**RECONDUCTION n° 22/2
DU PROCES-VERBAL n° 11 - A - 517**

Un bloc-porte vitré à un vantail Type 118 et deux vantaux égaux ou inégaux va et vient type 114

SOUCHIER - BOULLET SAS
11 Rue des Campanules
CS 30066
F - 77 436 MARNE LA VALLEE CEDEX 02

PROCES-VERBAL DE CLASSEMENT n° 11 - A - 517 - Révision 1

Planche n° 1 : Parcloses en fonction de l'épaisseur des vitrages pour les blocs-portes

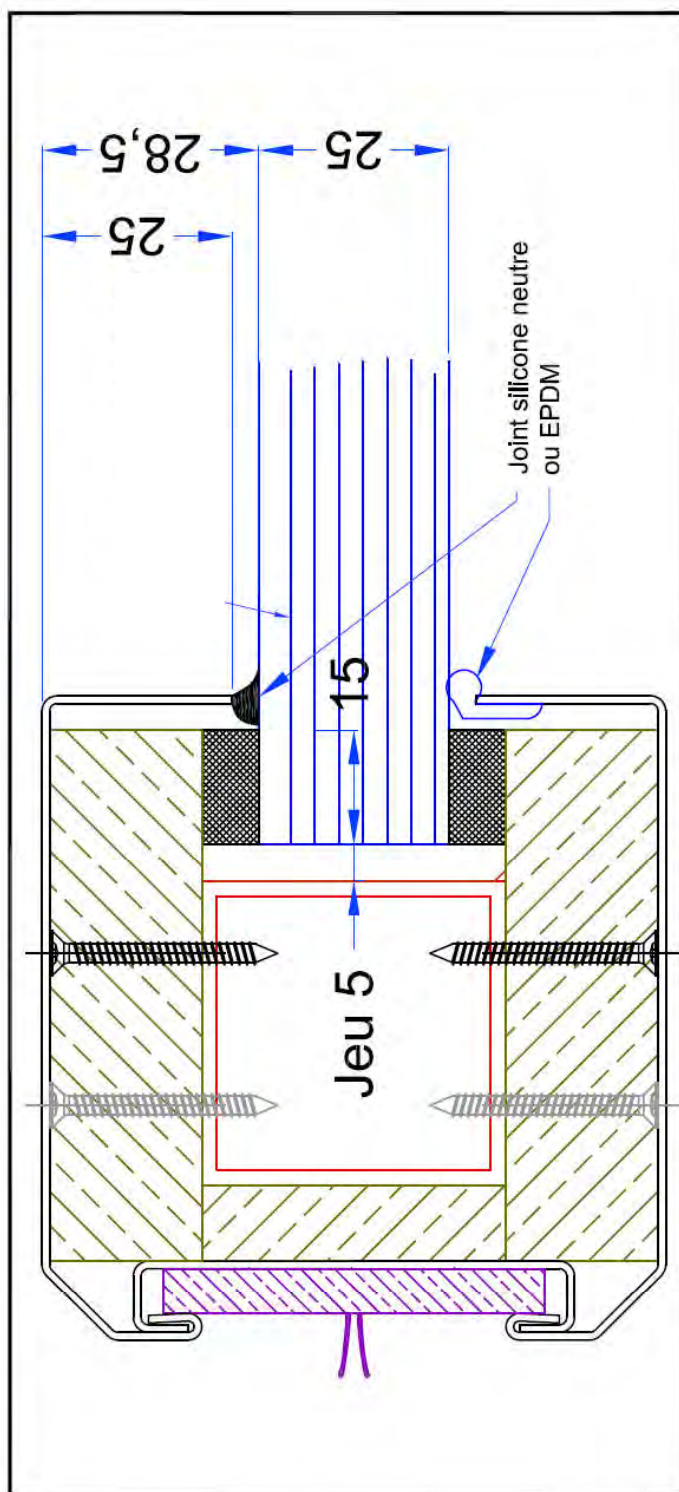
Les dimensions des éléments du système de maintien varient en fonction de l'épaisseur des vitrages et sont listées en planche n° 1.

Les bandes de fibres minérales réalisant l'étanchéité des vitrages objets des procès-verbaux de référence EFECTIS n° 11-A-517 et n° 13-A-390 peuvent être remplacées par des bandes de fibres minérales de référence FLAMISEAL FDJ 2012 (ETANCHEITE JUNG) de largeur 15 mm et d'épaisseur adaptée en fonction de l'épaisseur du vitrage. Voir planche n° 1.

Planche n° 2 : Parcloses en fonction de l'épaisseur des vitrages pour les cloisons

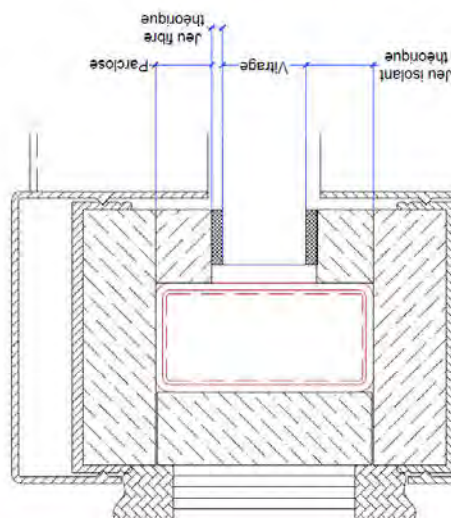
Le maintien des vitrages est identique à celui des procès-verbaux de référence, les épaisseurs de parcloles et de fibres minérales associées sont indiquées en planches n°2 et 3.

Les bandes de fibres minérales réalisant l'étanchéité des vitrages objets des procès-verbaux de référence EFACTIS n°11-A-152, n°11-A-517 et n°13-A-390 peuvent être remplacées par des bandes de fibres minérales de référence FLAMISEAL FDJ 2012 (ETANCHEITE JUNG) de largeur 15 mm et d'épaisseur adaptée en fonction de l'épaisseur du vitrage. Voir planches n°2 et 3.

Planche n° 2 : Parcloses en fonction de l'épaisseur des vitrages pour les cloisons

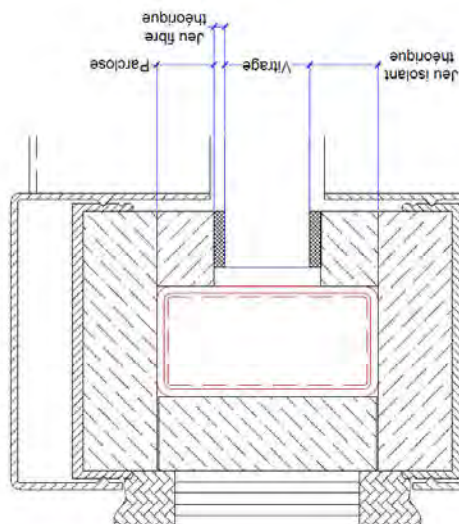
Les bandes de fibres minérales réalisant l'étanchéité des vitrages objets des procès-verbaux de référence EFACTIS n°11-A-152, n°11-A-517 et n°13-A-390 peuvent être remplacées par des bandes de fibres minérales de référence FLAMISEAL FDJ 2012 (ETANCHEITE JUNG) de largeur 15 mm et d'épaisseur adaptée en fonction de l'épaisseur du vitrage. Voir planches n°2 et 3.

Planche n° 2 : Parcloses en fonction de l'épaisseur des vitrages pour les cloisons

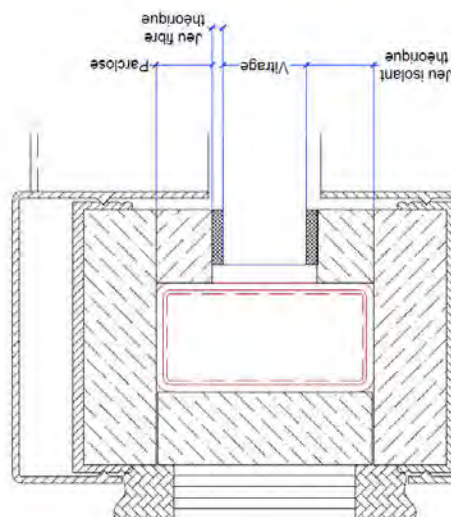
Dans le cas de mise en œuvre de ces vitrages, les bandes de fibres minérales sont remplacées par des bandes de joint intumescent de référence KERAfix FLEXLIT (GLUSKE) de largeur 15 mm et d'épaisseur variant en fonction de l'épaisseur du vitrage, voir planches n° 2 et 3.

Les bandes de fibres minérales réalisant l'étanchéité des vitrages objets des procès-verbaux de référence EFACTIS n° 11-A-152, n° 11-A-517 et n° 13-A-390 peuvent être remplacées par des bandes de fibres minérales de référence FLAMISEAL FDJ 2012 (ETANCHEITE JUNG) de largeur 15 mm et d'épaisseur adaptée en fonction de l'épaisseur du vitrage. Voir planches n° 2 et 3.

Planche n° 1 : Mise en œuvre vitrages EI30

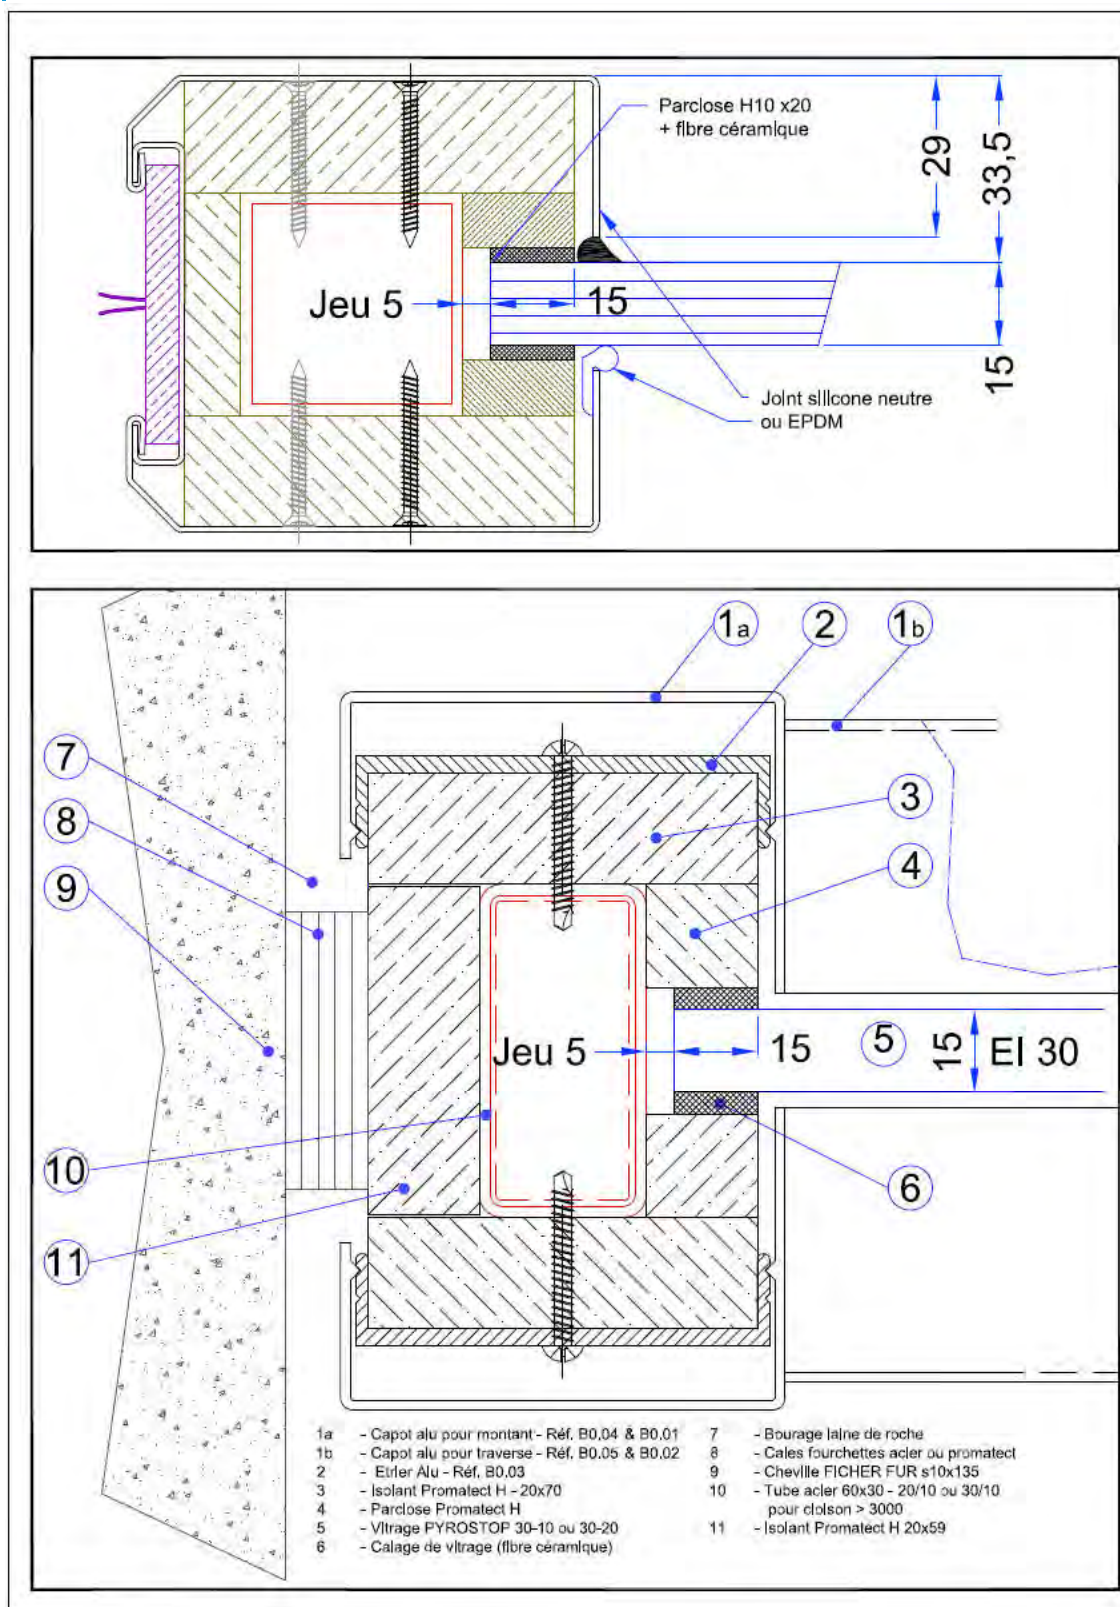
Les vitrages de forme autorisés sont exclusivement des triangles, des parallélogrammes, des trapèzes, des vitrages circulaires ou des vitrages à tête cintrée (voir planche n°1), dont les dimensions hors-tout maximales autorisées doivent être inférieures aux dimensions maximales hors-tout des vitrages rectangulaires.

Planche n° 3 : Parcloses en fonction de l'épaisseur des vitrages pour les cloisons

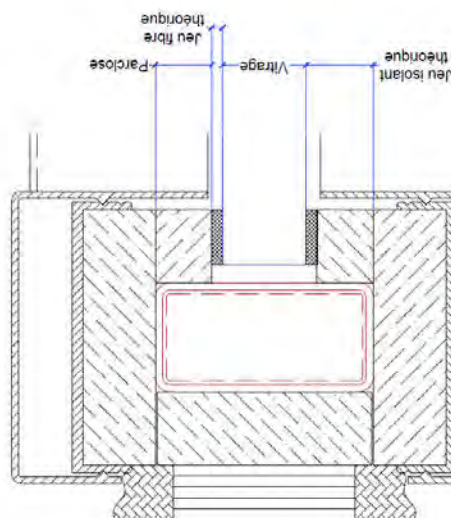
Les bandes de fibres minérales réalisant l'étanchéité des vitrages objets des procès-verbaux de référence EFFECTIS n° 11-A-152, n° 11-A-517 et n° 13-A-390 peuvent être remplacées par des bandes de fibres minérales de référence FLAMISEAL FDJ 2012 (ETANCHEITE JUNG) de largeur 15 mm et d'épaisseur adaptée en fonction de l'épaisseur du vitrage. Voir planches n° 3 et 4.

Planche n° 1

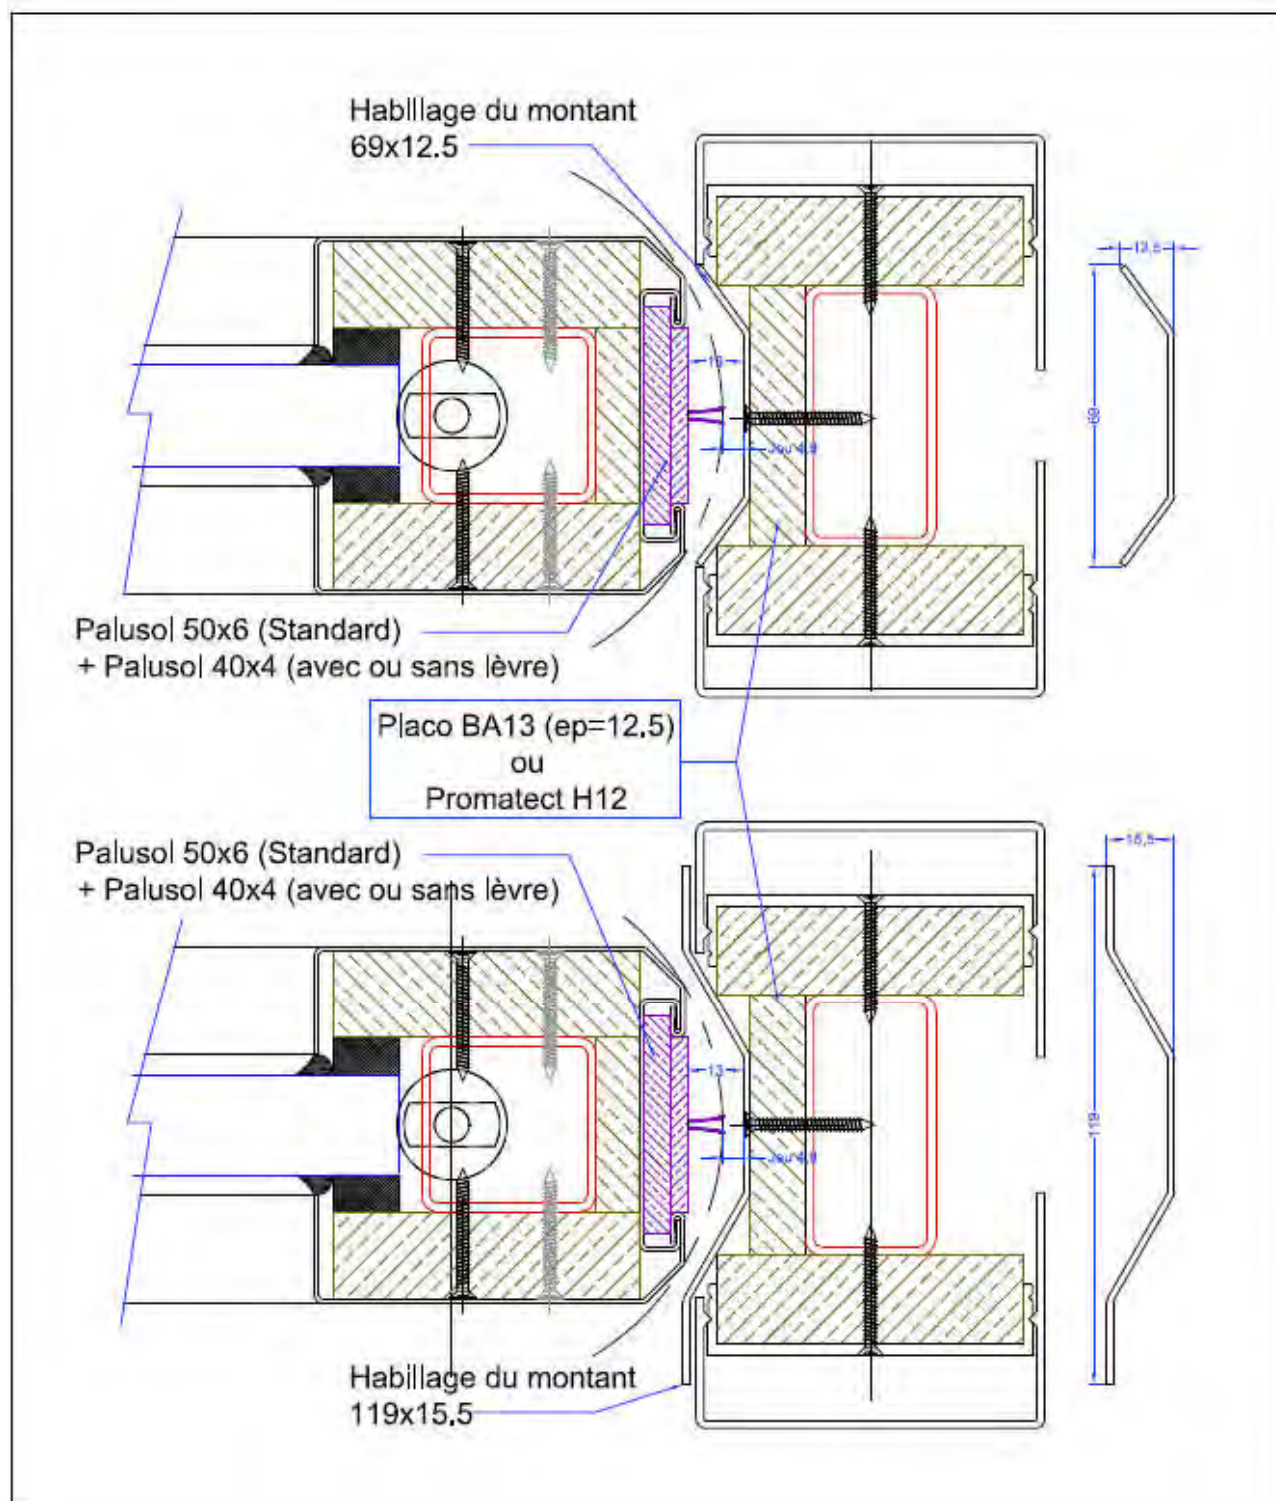
- La bande de Promatect H (PROMAT) d'épaisseur 15 mm mise en œuvre sur les montant côté articulation des dormants EMV et placée en vis-à-vis du vantail, est remplacée par une bande de plaques de plâtre standard BA 13 (PLACO) d'épaisseur 12,5 mm ou une bande de Promatect H (PROMAT) d'épaisseur 12 mm. Le profil d'habillage en tôle d'acier inox ou EZ d'épaisseur 10/10 ou 15/10 mm et de section 119 x 12,5 mm est remplacé par un profil en tôle d'acier inox ou EZ d'épaisseur 15/10 mm et de section 119 x 15,5 mm ou 69 x 12,5 mm.
A ce niveau, le système d'étanchéité est modifié. Le joint intumescent de référence Palusol EF DL 10 SA (ODICE) de section 50 x 6 mm, mis en œuvre sur le chant vertical arrière du vantail, est remplacé par un joint Palusol P SA (ODICE) de section 50 x 6 mm surmonté d'un joint intumescent de référence Palusol EF DL 8 SA (ODICE) de section 40 x 4 mm ou de référence Palusol P SA (ODICE) de section 40 x 4 mm ou de référence Palusol PM SA (ODICE) de section 40 x 2,8 mm.

Le jeu côté articulation est de 13 mm.
Voir planche n° 1.
 - Les joints intumescents de référence Palusol P SA (ODICE) de section 40 x 4 mm placés sur la largeur de la traverse haute du dormant, sont remplacés par des joints intumescents de référence Palusol PM SA (ODICE) de section 40 x 2,8 mm. Cette modification implique le redimensionnement du capot d'habillage de la traverse haute du dormant.
Voir planche n° 2.

La modification du montant côté articulation du dormant EMV est autorisée dans la mesure où elle ne remet pas en cause les performances d'étanchéité au feu et d'isolation thermique du bloc-porte. Le système d'étanchéité mis en œuvre à ce niveau est renforcé et est préalablement validé par le procès-verbal de référence pour des montages sur construction support rigide ou flexible avec jeux de fonctionnement équivalent.

Planche n° 3

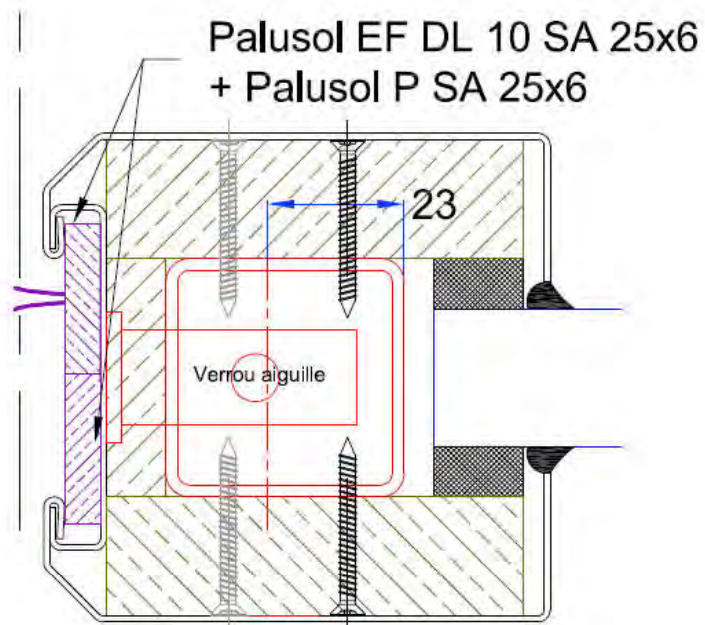
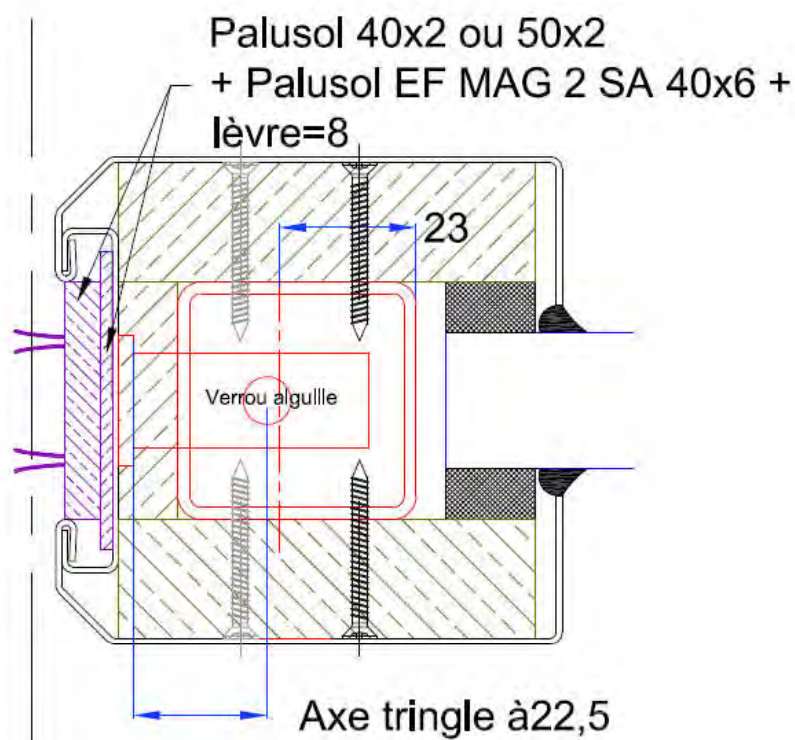
- Le joint intumescent de référence Palusol EF DL SA (ODICE) de section 50 x 6 mm, placé sur les chants verticaux des vantaux côté plan de jonction, peut être remplacé par :

- par un joint intumescent de référence Palusol EF DL 10 SA (ODICE) de section 25 x 6 mm juxtaposé à un joint intumescent de référence P SA (ODICE) de section 25 x 6 mm.Voir planche n° 3.

Planche n° 4

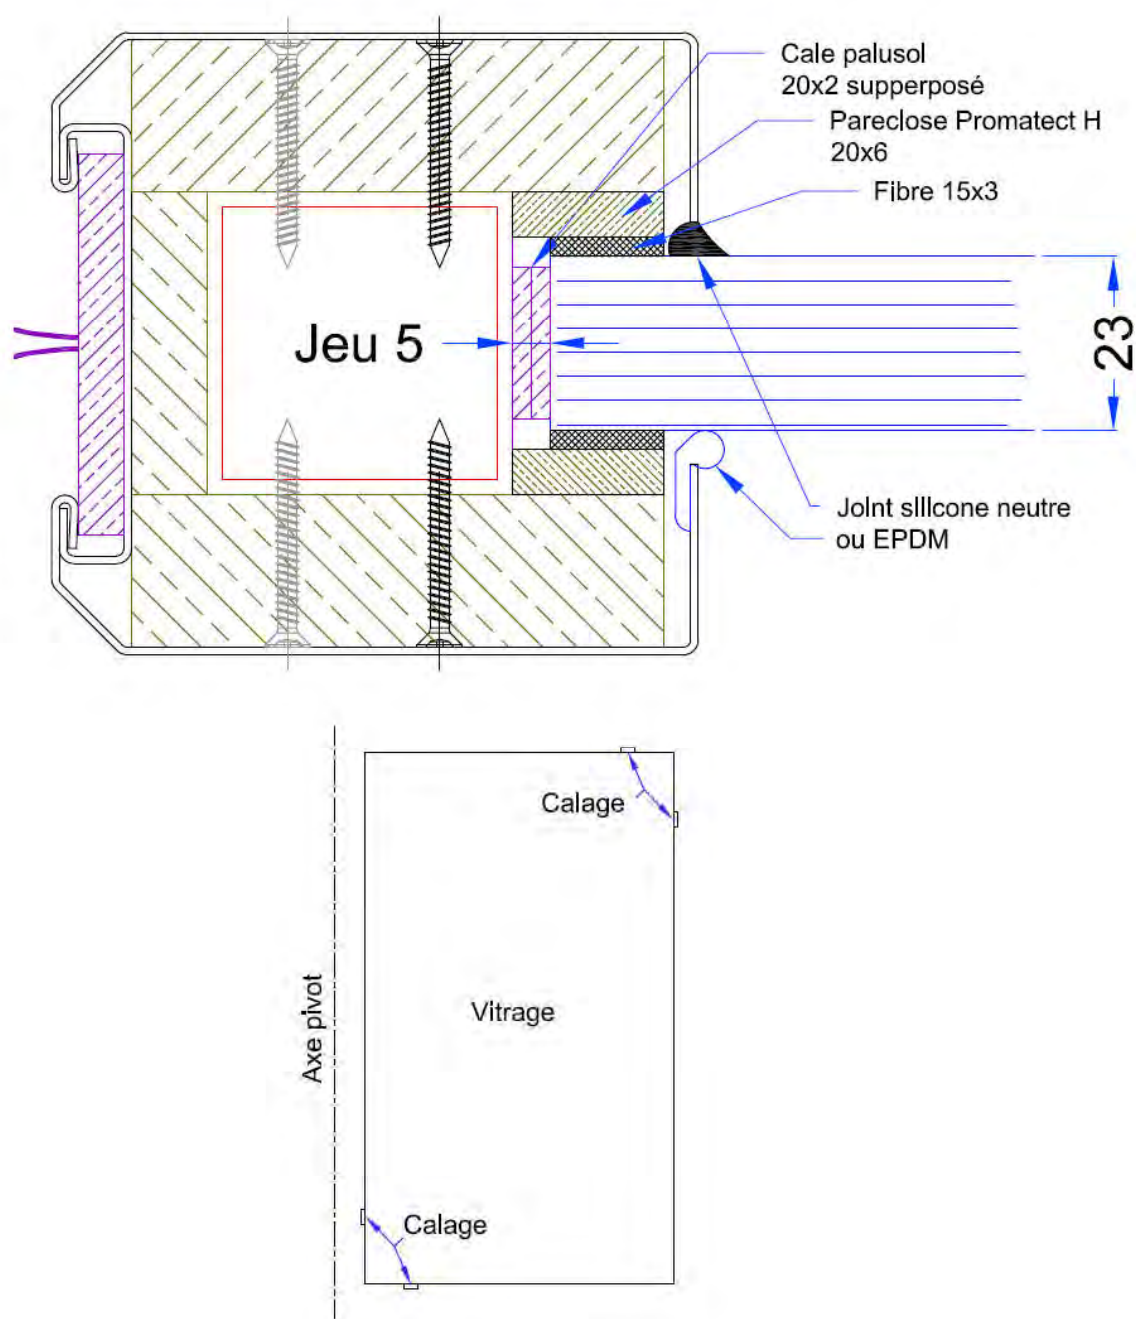
- Le maintien du vitrage peut être complété par la mise en œuvre de bandes de fibres minérales de référence Superwool (ODICE) de section 15 x 2 mm.
 - Le maintien du vitrage de référence Pyrostop 60-101 (PILKINGTON) peut être modifié. Le vitrage est maintenu par l'intermédiaire de bandes de Promatect H (PROMAT) de section 20 x 6 mm associées à une bandes de fibres minérales de référence Superwool (ODICE) de section 15 x 3 mm.
Le calage du vitrage peut être réalisé dans l'angle inférieur côté battement et dans l'angle supérieur côté articulation par la superposition de deux joints de référence Palusol P SA (ODICE) de section 60 x 23 x 2 mm.
Voir planche n° 4.

La mise en œuvre de bandes de fibres minérales complémentaires permet d'assurer un meilleur maintien des vitrages. Leur mise en œuvre n'est donc pas de nature à modifier le comportement au feu de l'élément.

La modification du système de maintien des vitrages est autorisée sur la base de l'appréciation de laboratoire EFECTIS n° 11 - A - 152 concernant une cloison vitrée de conception similaire.
